RAPORT Z KONSULTACJI SPOŁECZNYCH DOTYCZĄCYCH KONCEPCJI PRZEBUDOWY PLACU BIEGAŃSKIEGO

Historia konsultacji społecznych dotyczących przebudowy placu Biegańskiego w Częstochowie

1 KONCEPCJA REWITALIZACJI PLACU BIEGAŃSKIEGO

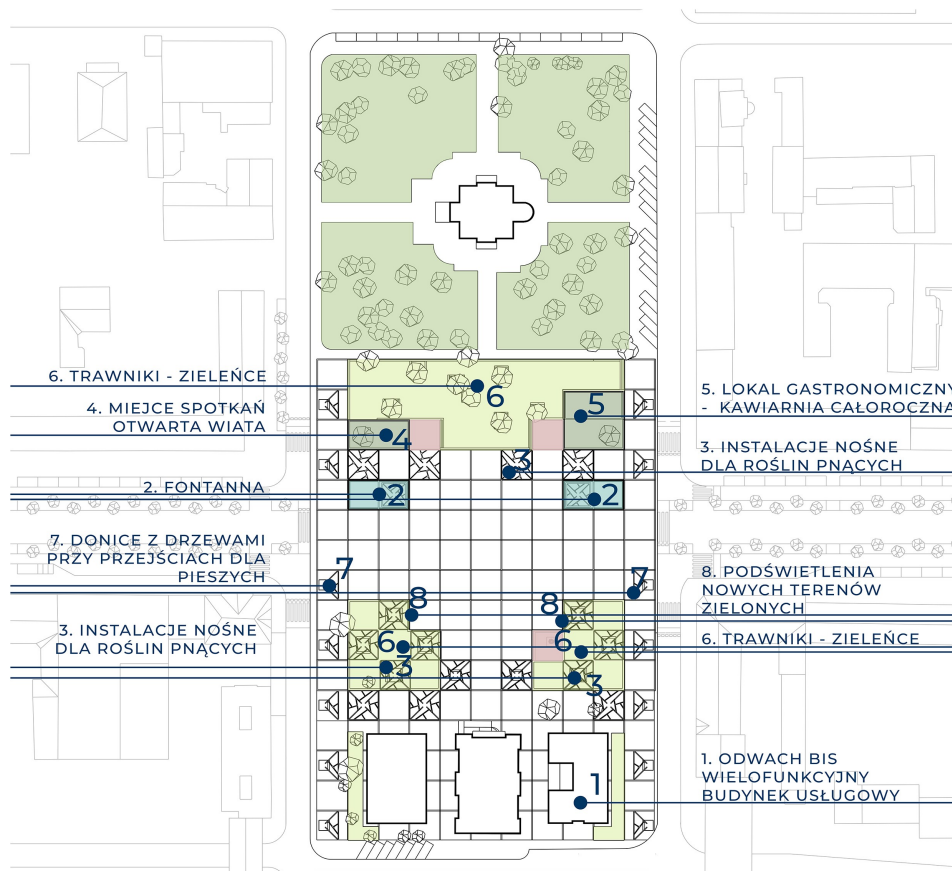
1. koncepcja nr 1

OPINIA
inny kształt konstrukcji
Zamiast donic przy przejściach dla pieszych lepiej posadzić drzewa w gruncie.
Huśtawki na linach na konstrukcjach nośnych drzew
Uzupełnienie placu o miejsca do przypinania i parkowania rowerów- 2 do 4 stanowisk na . Ustawienie 10-20 szt. wygodnych, estetycznych i trwałych ławek z oparciami. Ustawienie odpowiedniej ilości estetycznych i funkcjonalnych koszy na śmieci. Ustawienie toalety/toalet publicznych (odpłatnych) z możliwością regulacji płatności przy pomocy gotówki i bezgotówkowo.
Drzewa wzdłuż kilinskiego

2 KONCEPCJA REWITALIZACJI PLACU BIEGAŃSKIEGO

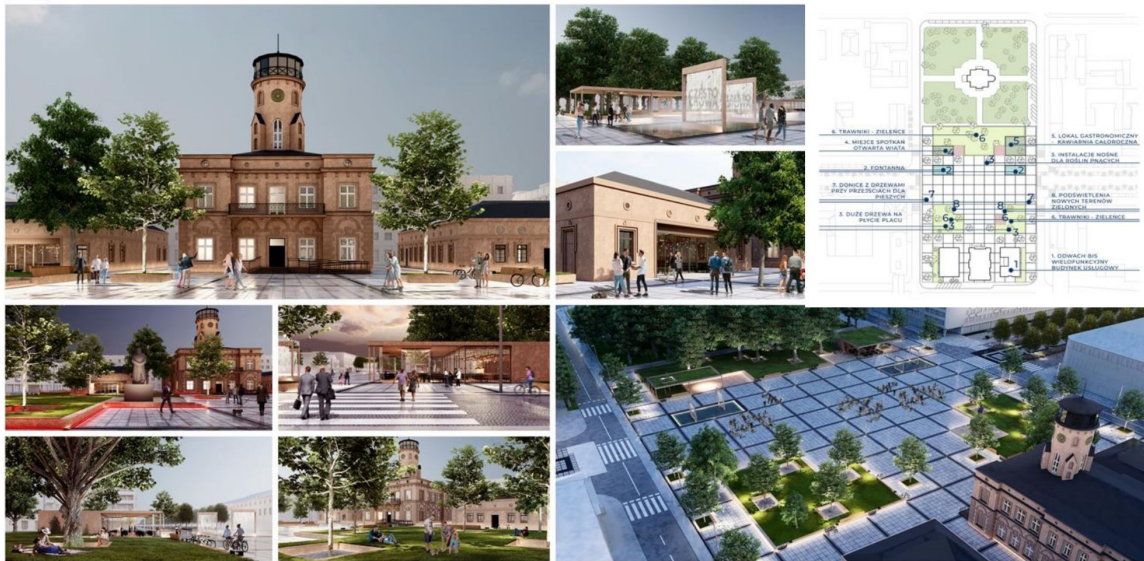
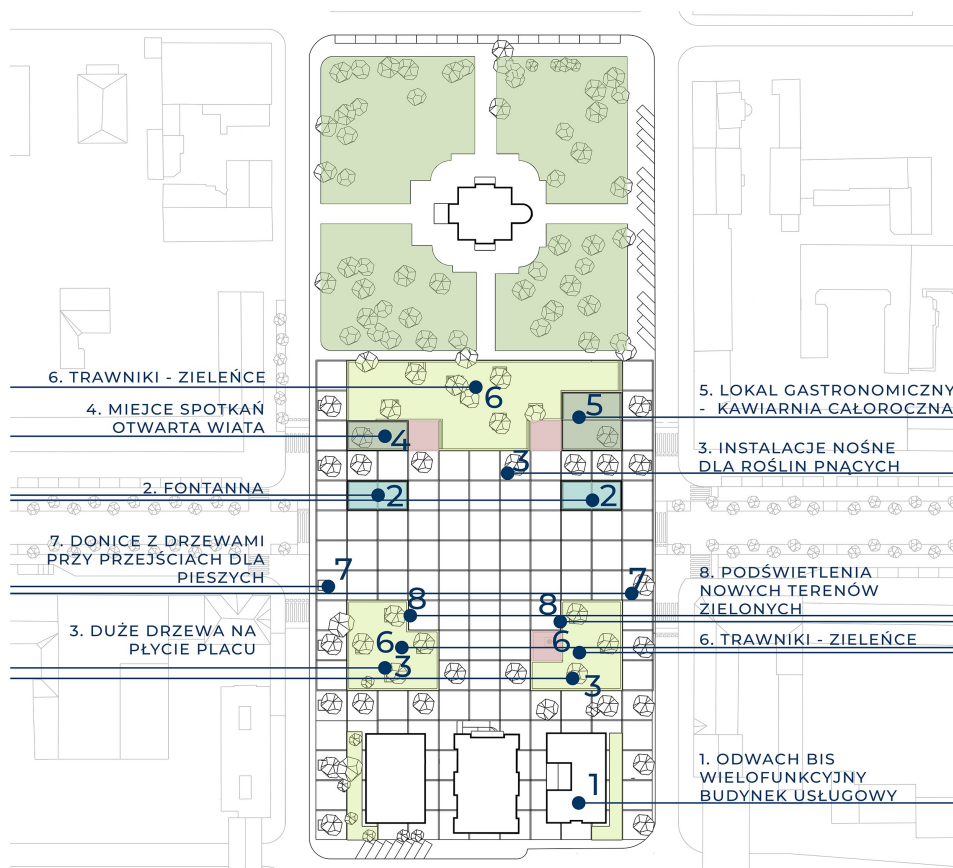
2. koncepcja nr 2

OPINIA
Trawniki powinny być na poziomie ziemi, a nie wyniesione, bo to niewygodne do korzystania. Nie byłoby też wtedy tych dziur wokół drzew, które też są bez sensu bo po co mam siedzieć i patrzeć się na drzewo? Wolę mieć widok na plac. Wiata jako miejsce spotkań to słaby pomysł. Będą tam przesiadywać żule. Zresztą ta wiata wygląda jak przystanek PKS z lat 90. Kawiarnia całoroczna to fajny pomysł, ale nie rozumiem tego drzewa rosnącego w środku. Tak dla kawiarni, nie dla drzewa wewnątrz. Ogólnie koncepcja fajna, tylko trzeba ją trochę urealnić. Aaa no i drzewa

w donicach przy przejściach - wolę drzewa posadzone w ziemi, bo w donicach nigdy nie urosną na tyle, żeby dawać przyjemny cień.

Trawniki powinny być na poziomie równym z resztą placu. Ławki wokół drzew koło kościoła oraz długie ławki przy trawnikach budzą wiele zastrzeżeń - przede wszystkim mogą być niekomfortowe dla osób, które obawiają się lub czują się niedobrze kiedy obok siada ktoś obcy.

1. drzewa powinny być wsadzone do gruntu, 2. miasto po zmianie Placu Biegańskiego powinno dbać o tą zieleni, środki powinny być zabezpieczone w budżecie. Tej dbałości brakuje przy placu na przeciwko Urzędu Stanu Cywilnego

Spektakularną, zwracającą uwagę rzeźbę.

jak najwięcej naturalnej i żywej zieleni, więcej kolorowych krzewów które rozweseliłyby tą przestrzeń
